Den Europæiske Unions Tidende

- ★ **Kommissionens afgørelse af 23. juli 2012 om ændring af beslutning 2002/731/EF, 2002/732/EF, 2002/733/EF, 2002/735/EF og 2006/66/EF og om ophævelse af beslutning 2002/730/EF om tekniske specifikationer for interoperabilitet (meddelt under nummer C(2012) 4982) ⁽¹⁾ 1**

- ★ **Kommissionens afgørelse af 23. juli 2012 om ændring af beslutning 2006/679/EF og 2006/860/EF om tekniske specifikationer for interoperabilitet (meddelt under nummer C(2012) 4984) ⁽¹⁾ 11**

- ★ **Kommissionens afgørelse af 23. juli 2012 om ændring af beslutning 2006/861/EF, 2008/163/EF, 2008/164/EF, 2008/217/EF, 2008/231/EF, 2008/232/EF og 2008/284/EF samt afgørelse 2011/229/EU, 2011/274/EU, 2011/275/EU, 2011/291/EU og 2011/314/EU om tekniske specifikationer for interoperabilitet (meddelt under nummer C(2012) 4985) ⁽¹⁾ 20**

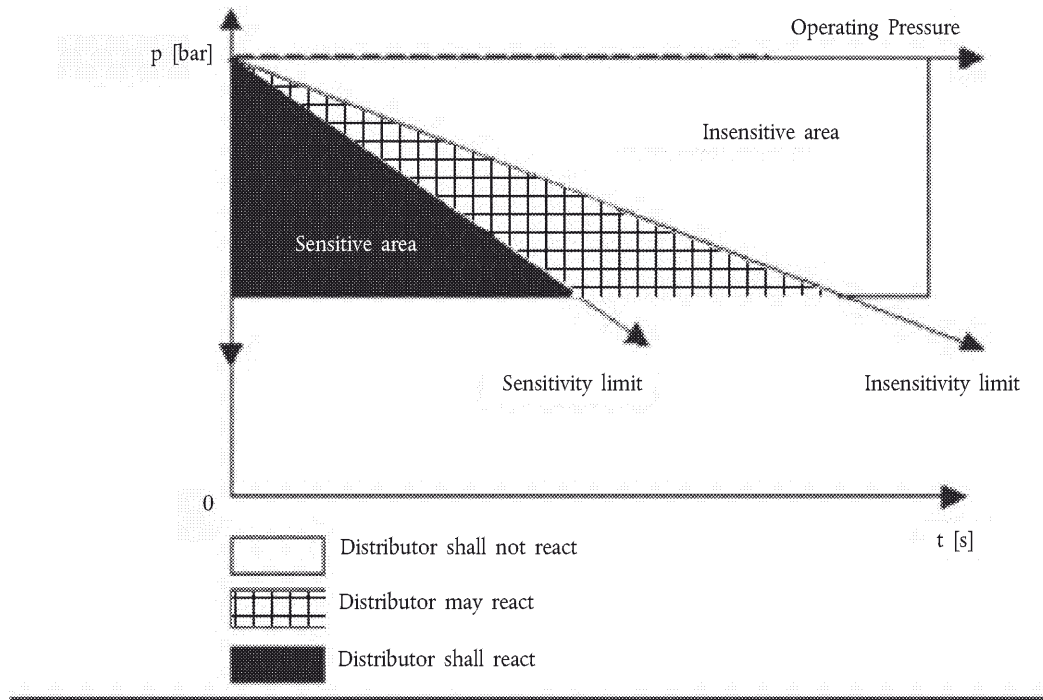
13) Bilag C, afsnit C.4 »GA, GB, GC vognprofiler«, andet afsnit, affattes således:

»Laster og vogne, der overholder de udvidede profiler GA, GB eller GC, er kun tilladte på strækninger, der er udvidet til disse profiler. Alle GA-, GB- og GC-bevægelser på strækninger, der ikke er udvidet til disse profiler, skal behandles som særlige forsendelser.«

»4.1.2.18.1. Perronhøjde

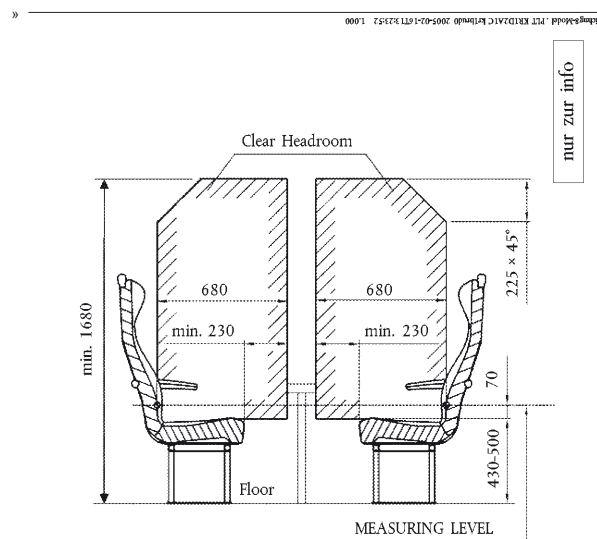
1) Punkt 4.1.2.18.1 affattes således:

For perroner på højhastighedsnettet, hvor tog, der opfylder TSI'en for rullende materiel til højhastigheds-tog, forudsættes at standse under normale driftsforhold, gælder de værdier, der er fastsat i TSI-HS INS (afsnit 4.2.20.4).

For perroner på højhastighedsnettet, hvor tog, der opfylder TSI'en for rullende materiel til højhastigheds-tog, ikke skal standse under normale driftsforhold, og for perroner på det konventionelle jernbanenet er to nominelle værdier tilladt for perronhøjde: 550 mm og 760 mm over køreflader. Tolerancerne på disse dimensioner skal ligge inden for $-35 \text{ mm}/+0 \text{ mm}$.

Figur 1«

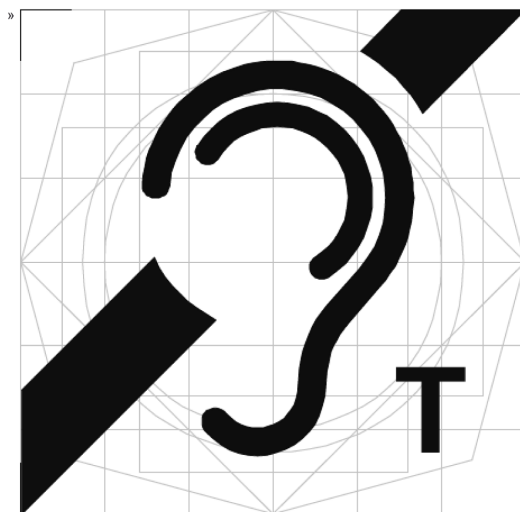
4) I bilag N »Skiltning for bevægelseshæmmede« erstattes figur 1 af følgende:
